**INFORME DE HITO DE CONTROL**  
**N° 4636-2024-CG/MPROY-SCC**

**“IMPLEMENTACIÓN DEL PAQUETE 3 DE LA CARTERA  
EDUCACIÓN QUE SE EJECUTA EN EL MARCO DEL  
CONTRATO DE ESTADO A ESTADO”**

**HITO DE CONTROL N° 1 – “PERIODO DE SUBSANACIÓN  
DE DEFECTOS IDENTIFICADOS EN LA OBRA DE LA  
I.E. N° 88227 “PEDRO PABLO ATUSPARIA” DEL PAQUETE  
3 DE LA CARTERA EDUCACIÓN, AL MES DE ENERO DE  
2024”**

IMAGEN 2  
SISTEMA DE VIDEOVIGILANCIA INOPERATIVO

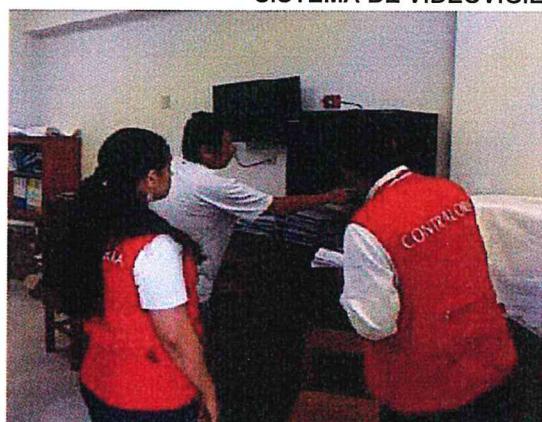
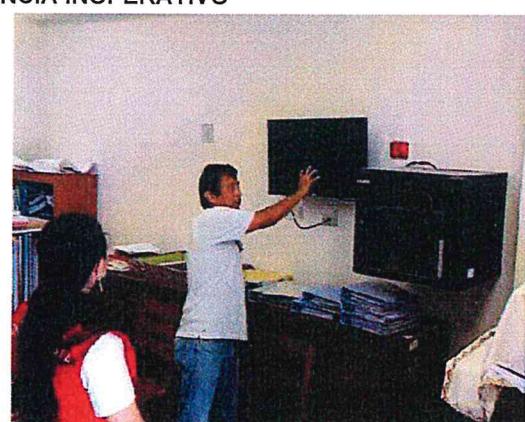
- Jose Luis*
- Ja*
- J*
- G*
- PyL*
2. El sistema de video vigilancia instalado en el Local Escolar no funcionan desde el año 2022, hecho que también fue indicado por el señor Javier Eduardo Barren Flores, Director del Local Escolar. Se hizo la prueba conectando el equipo comprobándose que no aparecen imágenes en la pantalla y que el UPS no enciende. La situación descrita conlleva a que las cámaras instaladas estén sin uso. La situación descrita se muestra en la imagen siguiente:

**IMAGEN 4**  
**SERVIDOR INOPERATIVO**

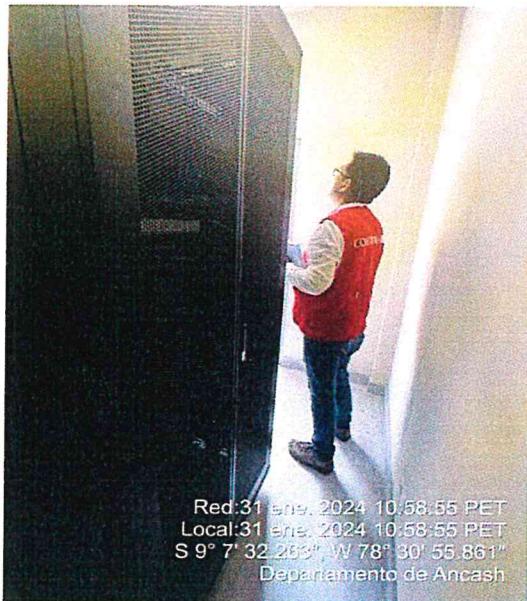
3. El servidor instalado en el cuarto de telecomunicaciones, se encuentra inoperativo desde el mes de marzo de 2023, según indicó el señor Javier Eduardo Barren Flores, Director del Local Escolar, debido a filtraciones de agua de lluvia en la losa del techo en donde también se identificó un pase de tubería de PVC de 2" que podría generar el ingreso de mayores cantidades agua proveniente de lluvias, conforme se evidencia de las imágenes siguientes:

**IMAGEN 6**  
**CERCOS PERIMETRICOS CON PRESENCIA DE HUMEDAD EN SUS BASES**

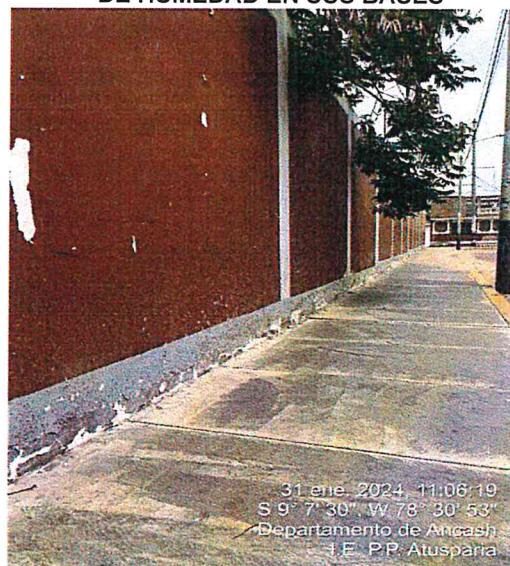
4. Los cimientos y la pintura del cerco perimetral lateral y posterior del Local Escolar, muestra daños por humedad, conforme se muestra en la imagen siguiente:

IMAGEN 9  
SEGURO MAL INSTALADO EN MANDIL DE TABLERO ELECTRICO

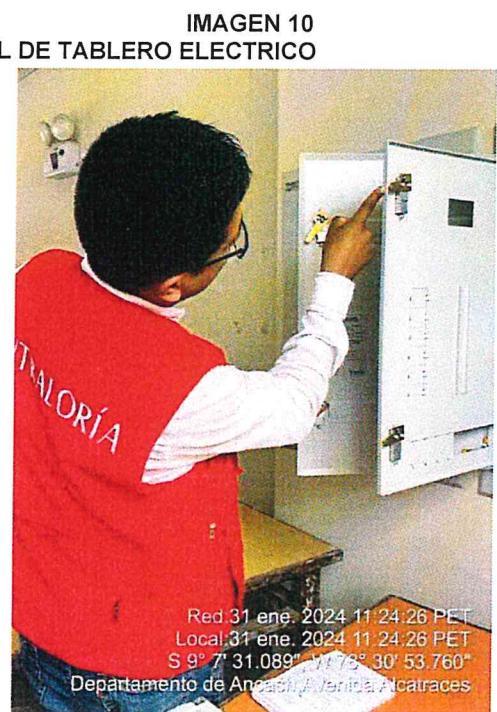
7. El seguro de apertura del mandil del tablero eléctrico ubicado en el aula de innovación pedagógica no funciona toda vez que se verificó que se abre aun cuando se manipula el seguro para su cerrado, conforme se muestra en las imágenes siguientes:

IMAGEN 11  
SALIDA DE DRENAGE PLUVIAL  
DIRECTO A LA VIA PUBLICA

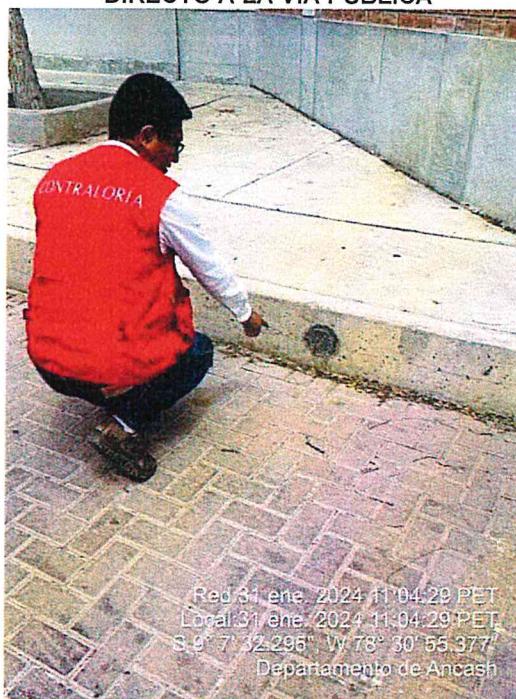
8. El desfogue del sistema de drenaje pluvial del Local Escolar tiene dirección directa a la vía pública, conforme se muestra en la imagen siguiente:

**IMAGEN 12**  
**TUBERIA DE PVC SIN PINTURA DE PROTECCIÓN SOLAR EN BAJADA PLUVIAL**

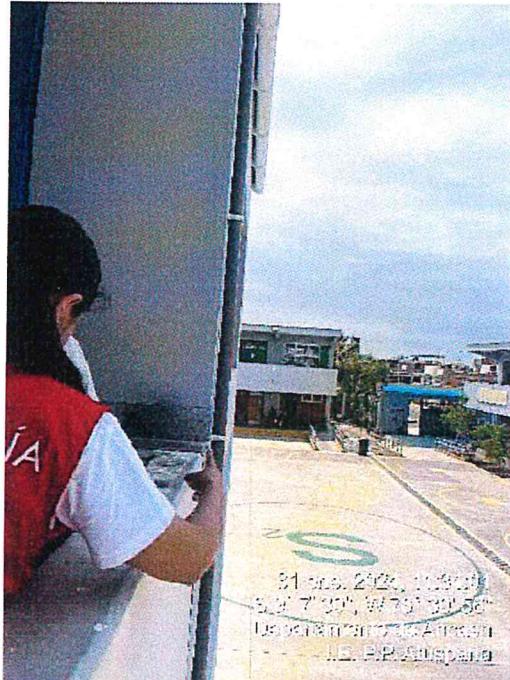
9. De la inspección aleatoria en algunos pabellones se advirtió la ausencia de pintura protectora para tubería PVC en bajada pluvial conforme se advierte de la imagen siguiente:
